LICITACIÓN PÚBLICA SG-768 RGL1167-CI-PROY 003-OB-003

"DISEÑO, SUMINISTRO, INSTALACIÓN Y PUESTA EN MARCHA DEL NUEVO SISTEMA DE CONTROL DE PRODUCCIÓN Y DEL NUEVO CENTRO DE CONTROL DE SALTO GRANDE"

CIRCULAR N° 3

MODIFICACIÓN N° 7.

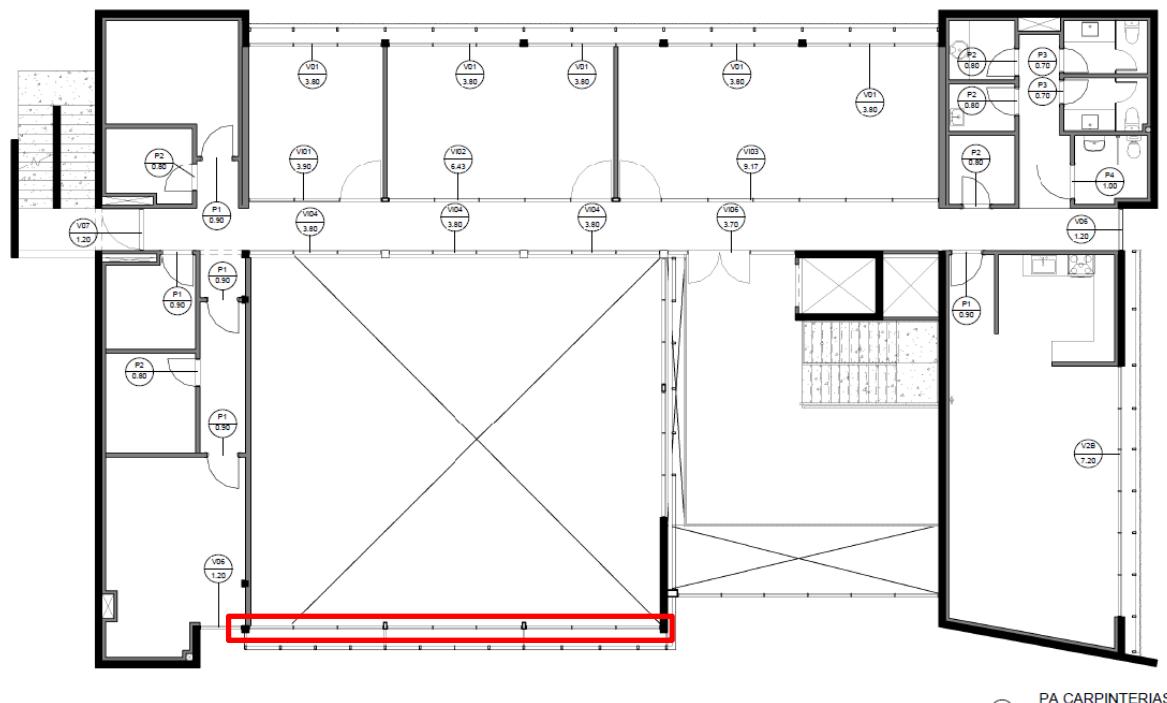
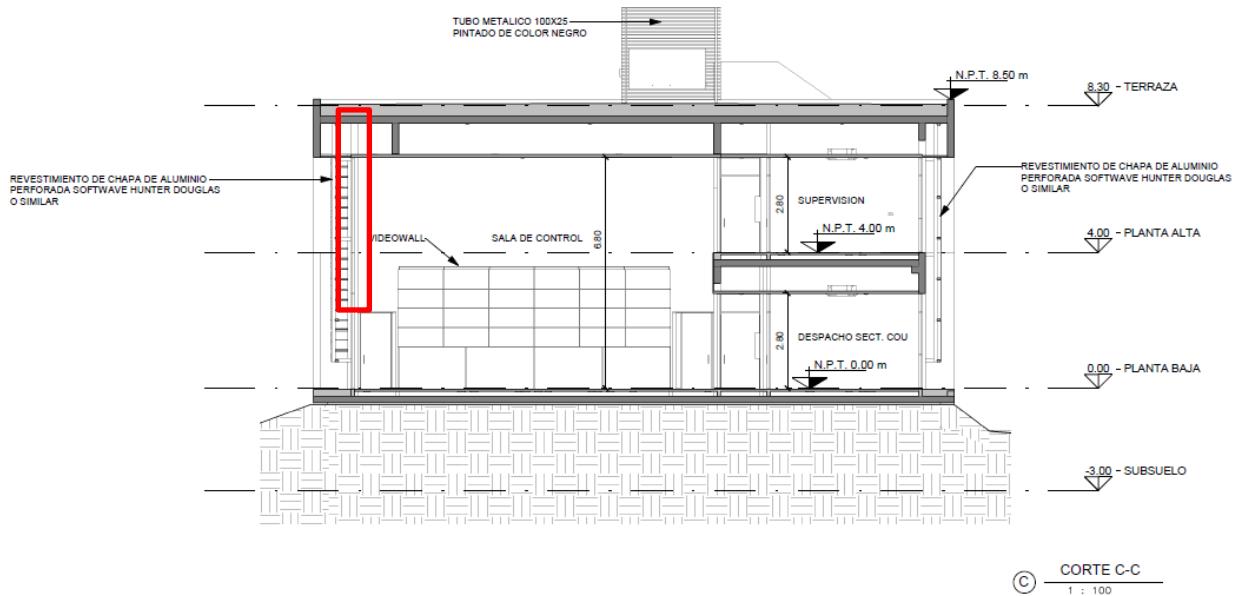
En la sección VI – Vol C – EETT – Cap 01 – EETT Particulares Obras Edilicias, se modifica en el anteproyecto el "Cerramiento Este del COU", según los requerimientos que se detallan a continuación:

En lugar de la carpintería de aluminio propuesta en los planos que integran el Pliego a modo de anteproyecto, el Ofertante deberá proyectar un muro de mampostería o sistema de paneles con las siguientes características:

- Deberá llegar hasta el techo de hormigón.
- Deberá ser totalmente impermeable al agua de lluvia.
- Deberá contar con una aislación térmica igual o mayor a las de los muros de hormigón exteriores marcados como S02 en plano SIS-IT2-0058-PLNO-0009.
- Se mantendrán las aberturas en la parte baja hasta una altura de 2.80m con respecto al nivel de piso del COU.
- Al interior deberá tener un aspecto prolíjo: revestimiento de placas de madera, melamínicas o similar cuyo despiece será definido en el proyecto ejecutivo.
- Se dará el mismo tratamiento interior (placas) al muro proyectado en la parte trasera del video Wall.

En las imágenes a continuación, se destaca, con recuadro rojo, el cambio solicitado en la carpintería de aluminio.

Los cambios que implique esta sustitución deberán ser reflejados en todos los planos y memorias de cálculo del proyecto ejecutivo, así como también en la oferta.

Este cambio afecta a los siguientes planos:

SIS-IT2_0058-PLNO-0004
SIS-IT2_0058-PLNO-0005
SIS-IT2_0058-PLNO-0007
SIS-IT2_0058-PLNO-0008
SIS-IT2_0058-PLNO-0009
SIS-IT2_0058-PLNO-0010
SIS-IT2_0058-PLNO-0012

Por otra parte, si la nueva propuesta incide en la estructura de hormigón, los planos SIS-IT2_0058-PLNO-0014 y SIS-IT2_0058-PLNO-0015 podrían verse también impactados por el cambio.
